**La Promenade des Bains : réaménagement du front de
mer entre Port Fréjus et Port Santa-Lucia**
Communes de Fréjus et Saint-Raphaël

**DOSSIER D'ENQUÊTE PUBLIQUE PREALABLE A LA DECLARATION
DE PROJET CODE DE L'ENVIRONNEMENT**

**PIECE 2C –ACTUALISATION DE L'ETUDE D'IMPACT SUITE A L'AVIS DE
LA DDTM**

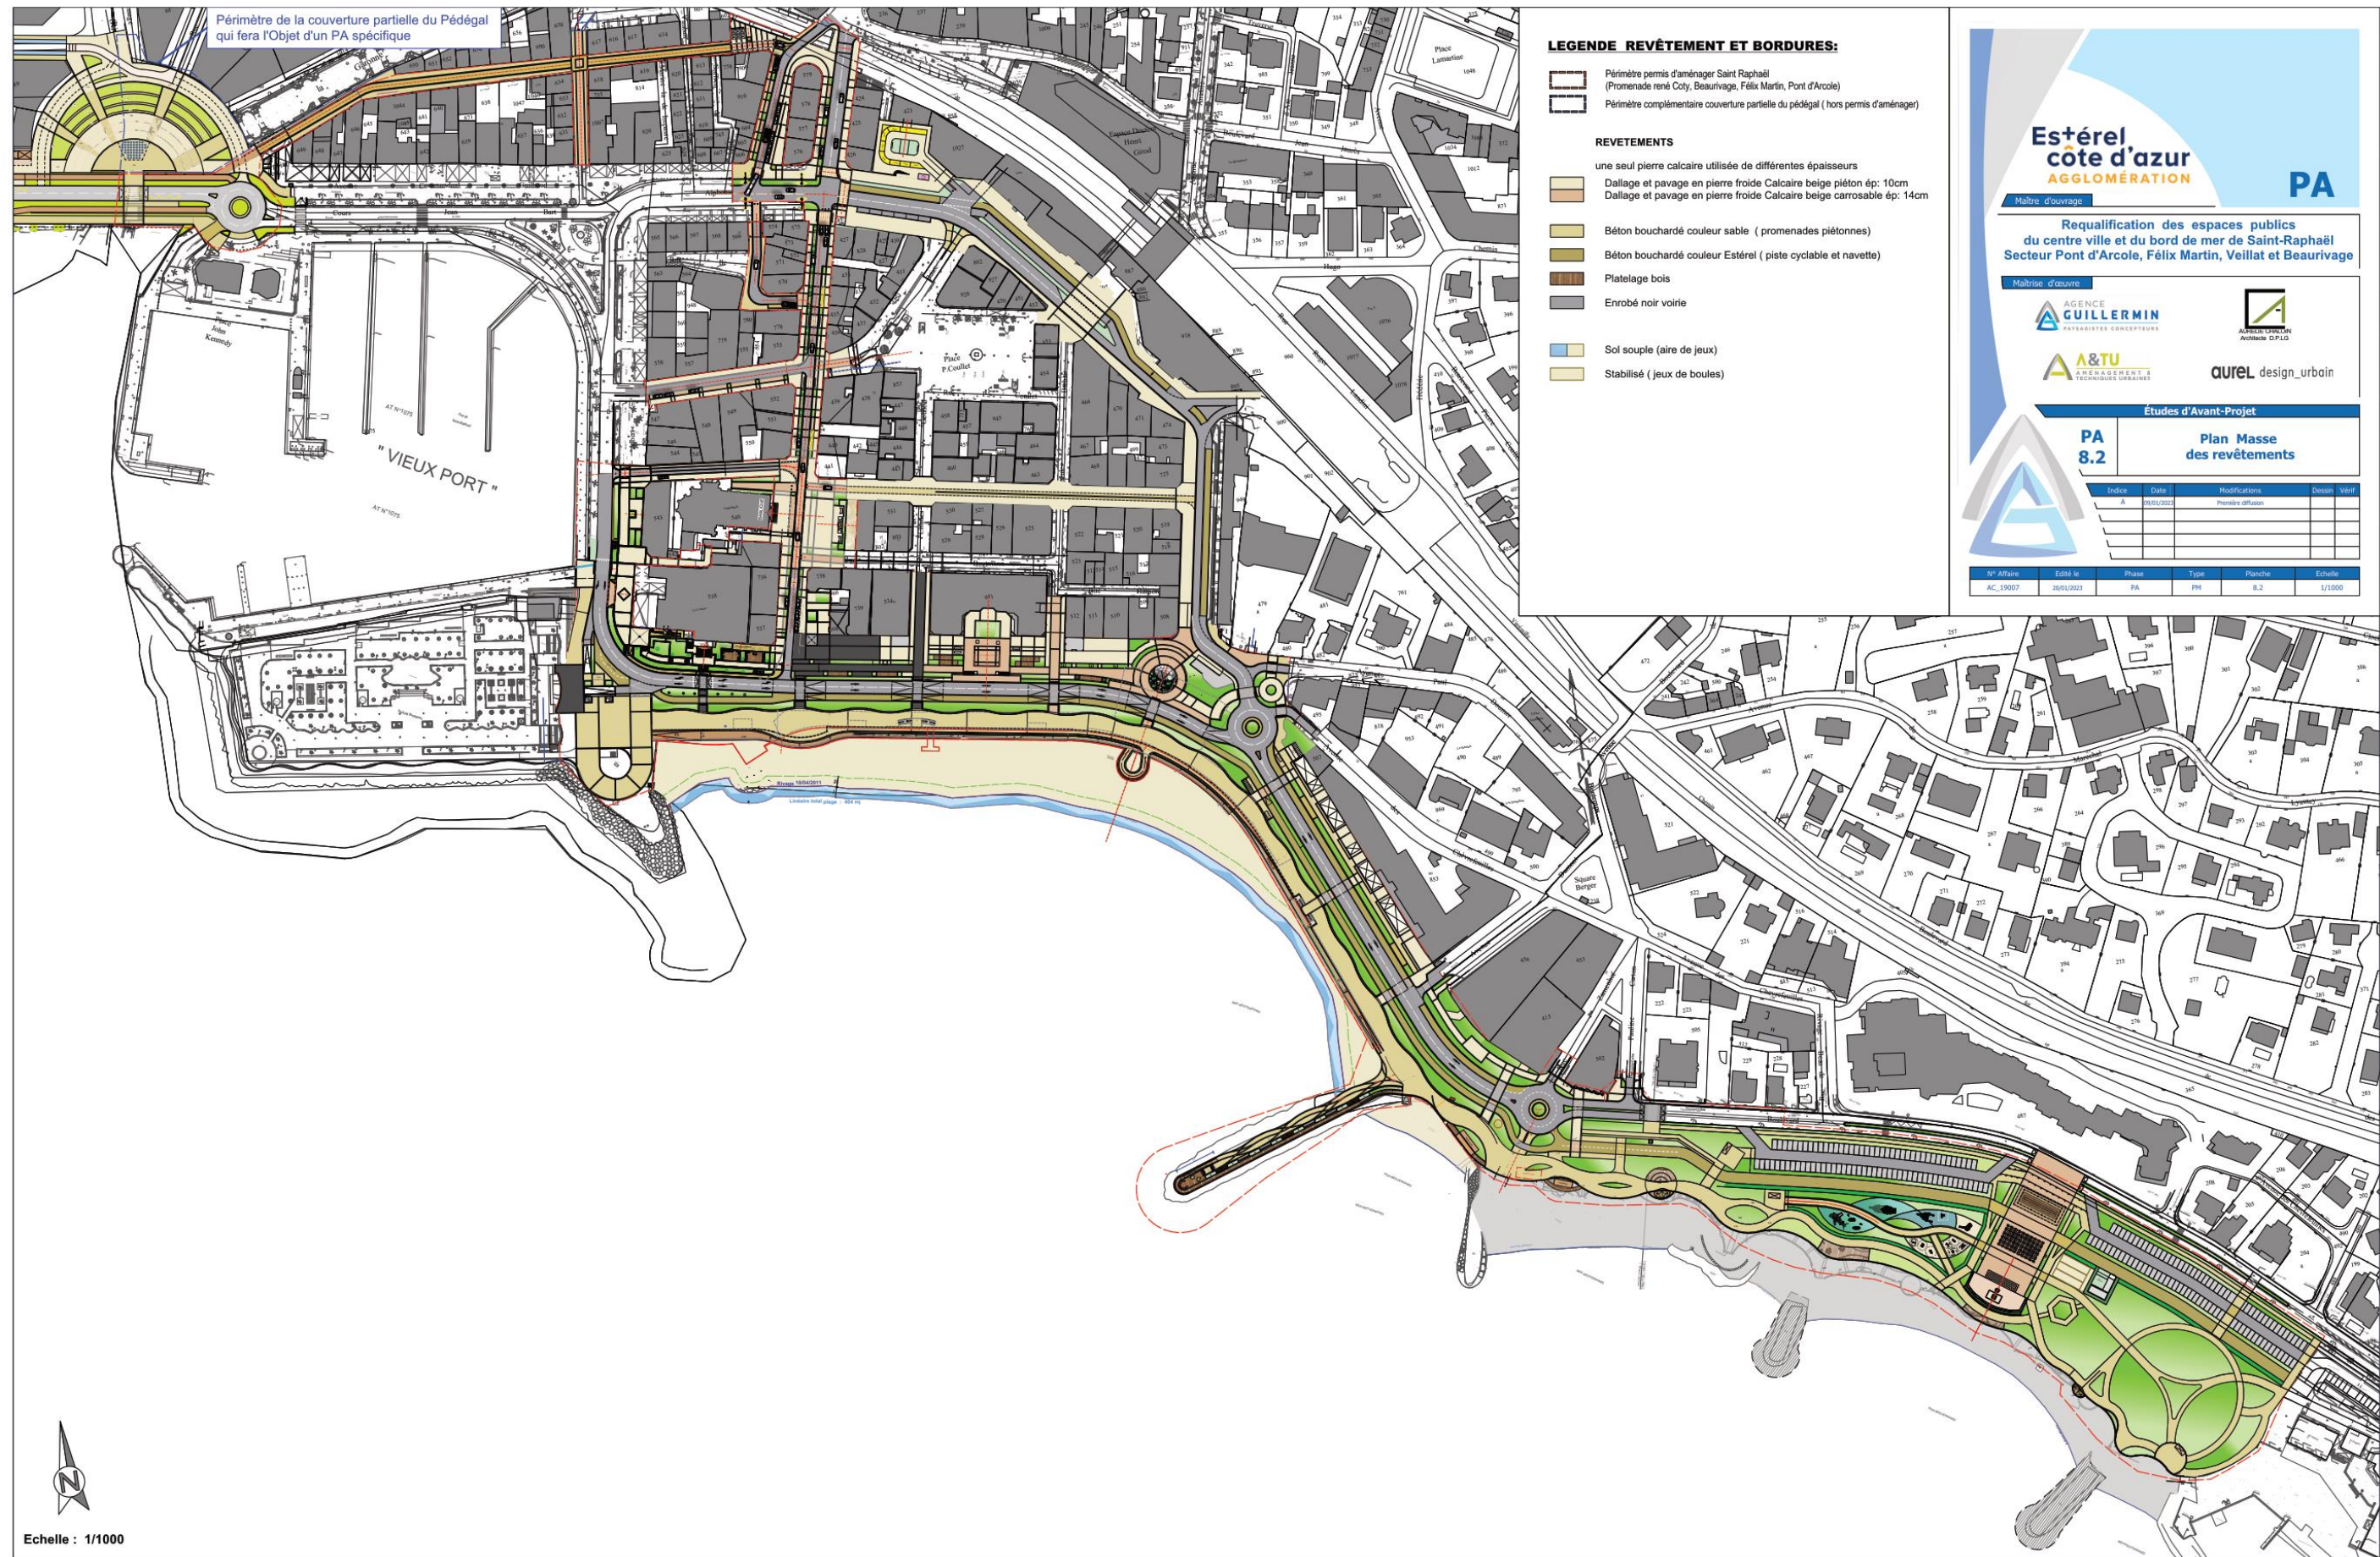
Hormis les zones circulées par les véhicules en enrobé gris, la palette a été réduite à 3 matériaux :

- l'enrobé gris sera mise en œuvre pour les zones circulées par les véhicules,
- la pierre calcaire froide en tant que matériau noble est utilisée sous toutes ses formes possibles : bordure, emmarchement, couverture sur muret, bandes structurantes, pavage et dallage. C'est le matériau qui structure du projet et les calepinages de placettes ne prévoient qu'un seul matériau,
- les bétons bouchardés : ils sont utilisés sur les zones de promenades piétonnes en complément de la pierre calcaire ou sur la piste modes doux réservés aux vélos et navette électrique. 2 couleurs (Couleur sable et Estérel) pour des raisons de contrastes visuels et donc de sécurité des usagers aux croisements des passages piétons.

La palette des matériaux est donc particulièrement limitée et doit participer en termes de teinte à un camaïeu de couleur chaude de type crème beige à couleur « Estérel » clair pour certains bétons.

Le plan en page suivante remplace le plan de la page 15.

- Plan masse zone Beurivage – complément au chapitre II.4

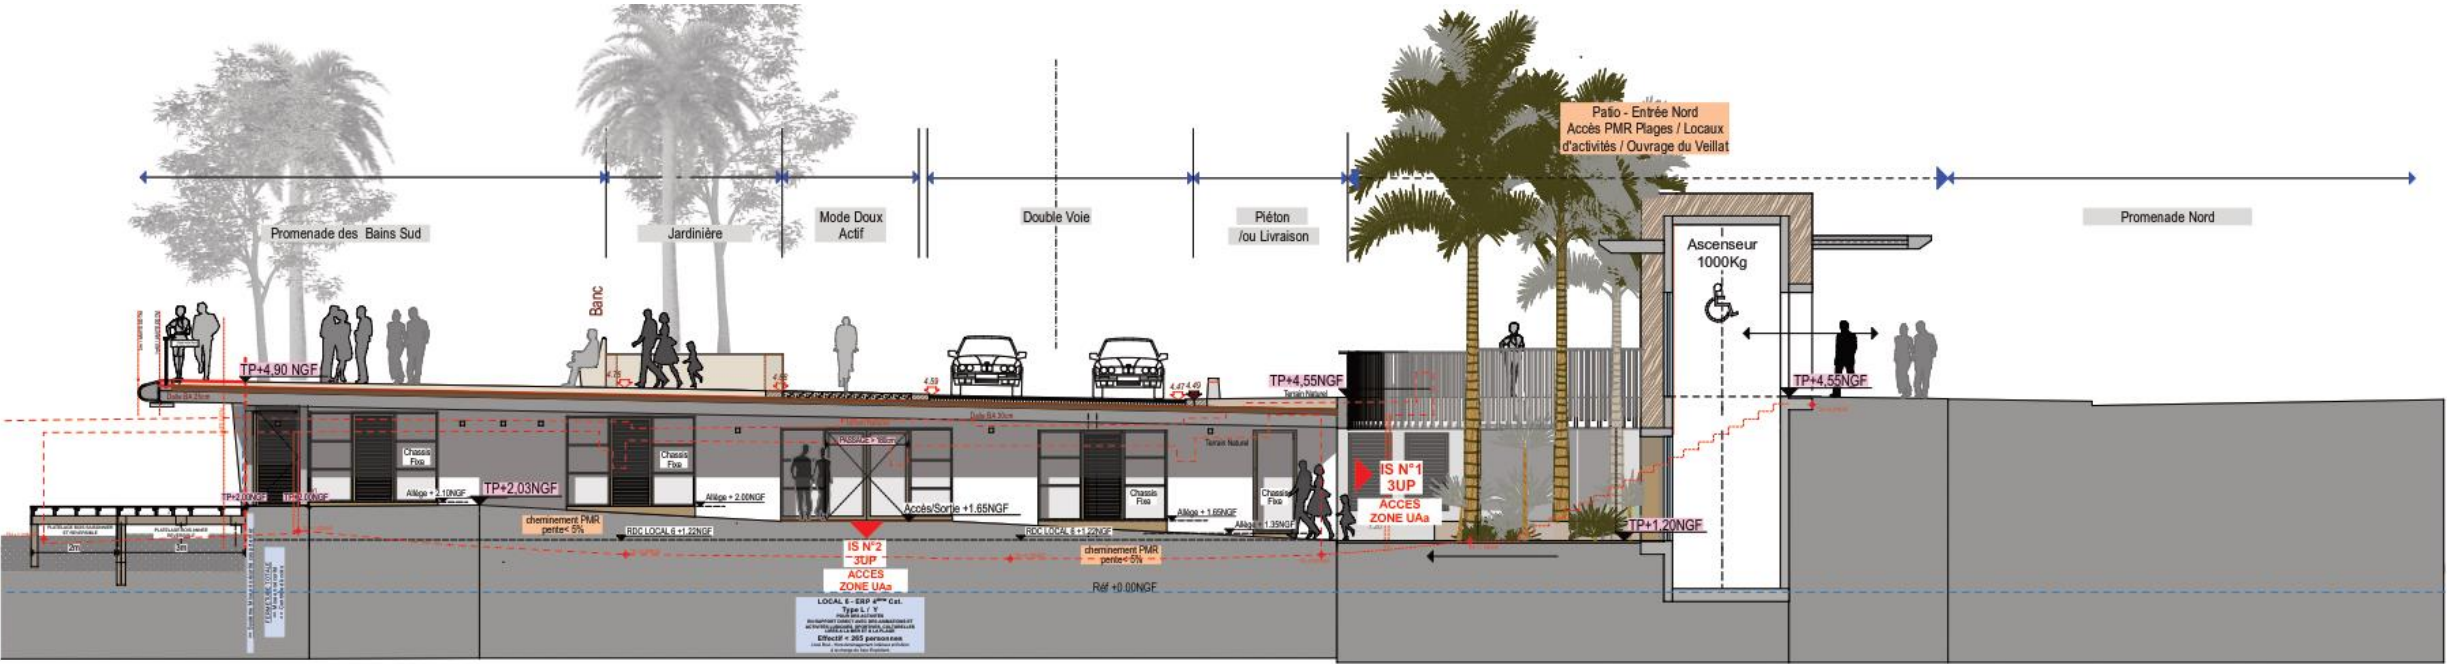
II.4 - MODIFICATION DE PLANS DU PROJET

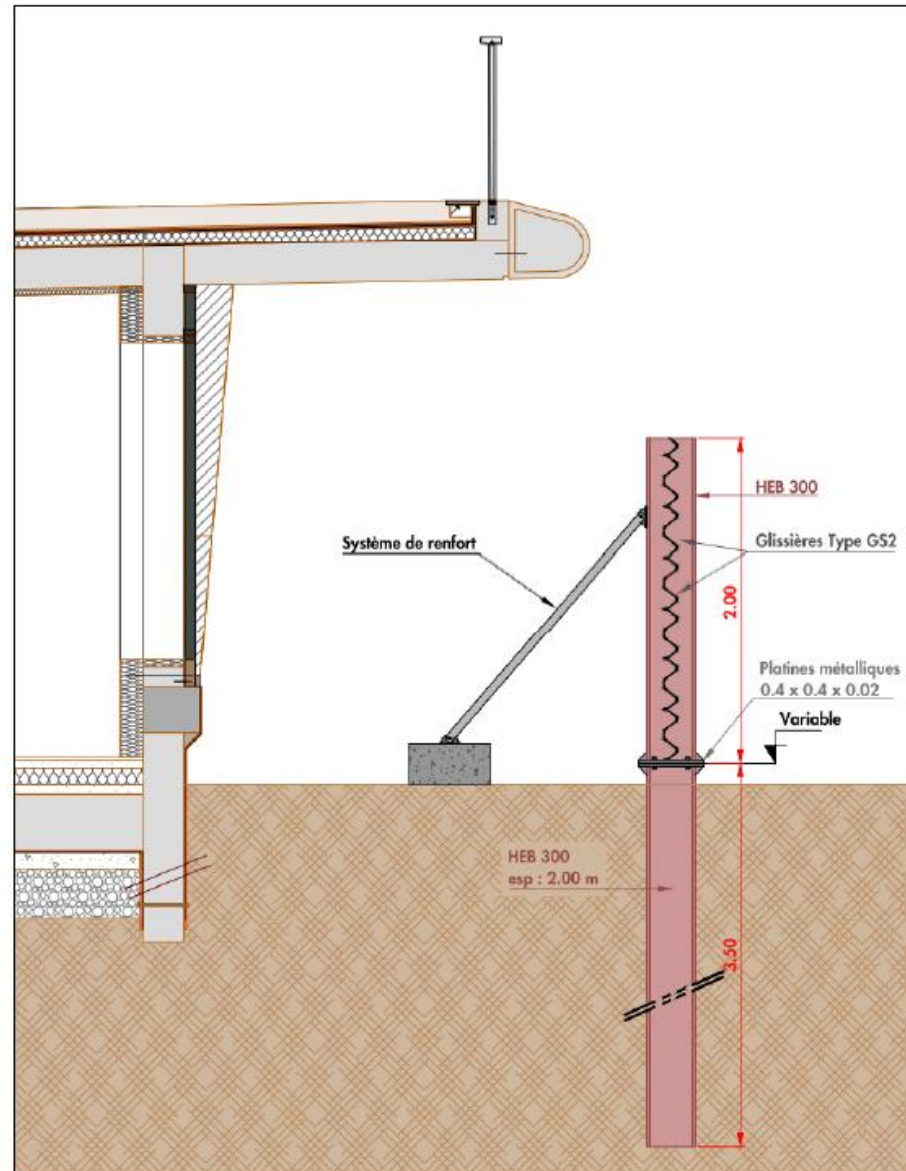
Le projet prévoit de protéger la phase chantier par une clôture renforcée constituée d'une partie souterraine et d'une partie aérienne.

La partie sous terrainne est constituée de profilés acier type HES battus et donc réversible surmontés d'une platine de fixation et d'une partie aérienne démontable d'une hauteur de 2m vis-à-vis du TN plage actuel et reprenant les efforts de poussée de la submersion en cas d'aléas.

Après reconstruction de l'Ouvrage du Veillat, la partie aérienne est démontée, et la partie souterraine pourtant réversible est laissée en place pour servir de support Sud au platelage non saisonnier de 3m de large lui-même réversible.
